PARECER TÉCNICO nº 0194 /22

Empreendimento: Barragem Parque Lagoa do Nado

Ref.: Supressão de Espécimes Arbóreos

Proposta preliminar, prevendo a implantação uma trincheira drenante no pé do talude e execução de uma berma de equilíbrio a jusante, por uma extensão de cerca de 50 m.

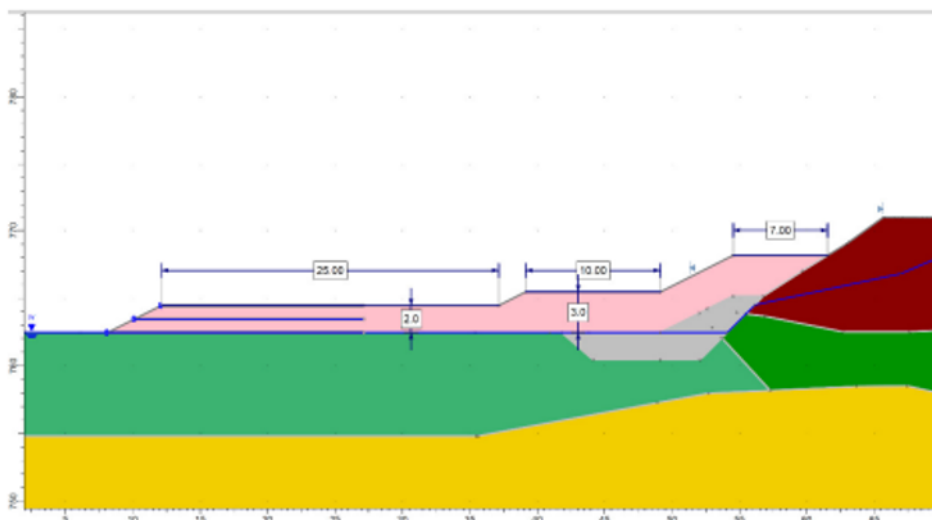
Em vista dessa condição diagnosticada, foi avaliada uma proposta ainda preliminar para solução da condição observada que seria a disposição de uma trincheira drenante no pé do talude e a execução de uma berma de equilíbrio sobre o solo da fundação, se estendendo cerca de 50 m a jusante, utilizando geogrelha no trecho final da berma para aumentar a resistência ao cisalhamento e garantir a estabilidade local do talude de pé.

Para essa solução preliminar, foram analisados dois cenários: uma situação de percolação estável e uma situação excepcional (ocorrência de sismo), considerando em ambos comportamento não-drenado do material de fundação. Para essas duas condições, foram obtidos os seguintes resultados:

Nota-se, pelos resultados, que para essa solução preliminar estudada foram obtidos Fatores de Segurança satisfatórios.

A proposta inicial de implantação de uma berma de equilíbrio, por exemplo, interfere em um importante fragmento de Floresta Estacional Semidecidual, em Área de Preservação Permanente, conforme pode ser observado na imagem aérea a seguir. Nota-se que tal proposta ambientalmente não se mostra adequada.

Figura 2: Local do barramento e trecho imediatamente a jusante, a ser afetado pela supressão de 42 exemplares arbóreos solicitada (Fonte: IdeSisema, 2022).

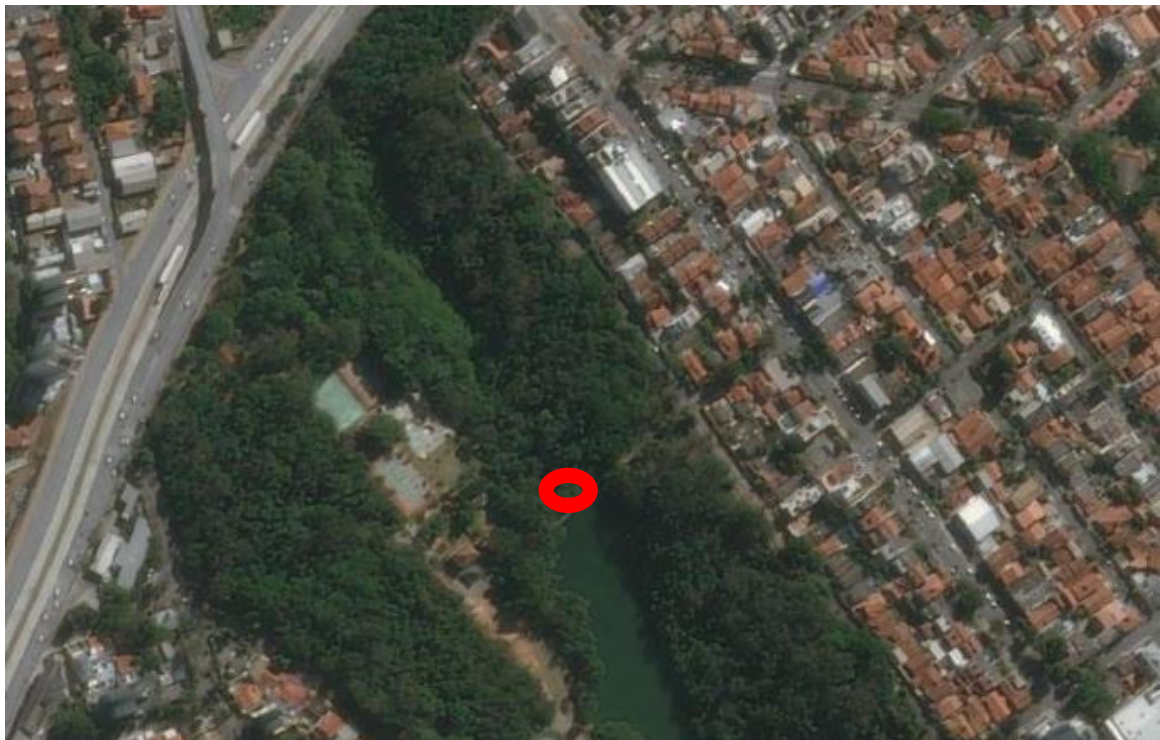
O conjunto avaliado está situado em talude imediatamente à jusante do barramento, estando inserido em uma APP (Área de Preservação Permanente), protegida pela Lei 12.651/12 (Novo Código Florestal), cujas intervenções só poderão ser aprovadas pelo órgão ambiental competente nas hipóteses de utilidade pública, de interesse social ou de baixo impacto ambiental previstas nessa Lei (Art. 8º). Considerando-se o conjunto de características apresentadas no trecho avaliado, como a inserção dentro de uma área de protegida (parque municipal) em região com escassez dessas unidades, sendo ainda uma APP, com presença de nascentes, bem como sua composição e as características dos espécimes afetados, trata-se de uma intervenção de alto impacto ambiental.

Nesse sentido, considerando-se a importância do Parque Municipal Fazenda Lagoa do Nado para a região norte como um todo e à população da cidade, além de seus relevantes atributos ecológicos expressos pela sua flora e fauna diversificadas, confirma-se o impacto relevante que a supressão dos exemplares pleiteados ocasionará, e indica-se para outras avaliações que por acaso se fizerem necessárias, uma melhor investigação sobre os problemas relacionados à drenagem e aos riscos apresentados pela barragem do parque, para evitar maiores perdas em seus atributos ambientais. Salienta-se que, a remoção de árvores em barragens para melhorias em quesitos, tais como, acesso, visibilidade e combate a enchentes, conforme apontado em estudos sobre o tema, nem sempre é eficaz, e contrariamente, esta remoção da vegetação lenhosa, tem muitas vezes conduzido para a desintegração e falhas em barragens.
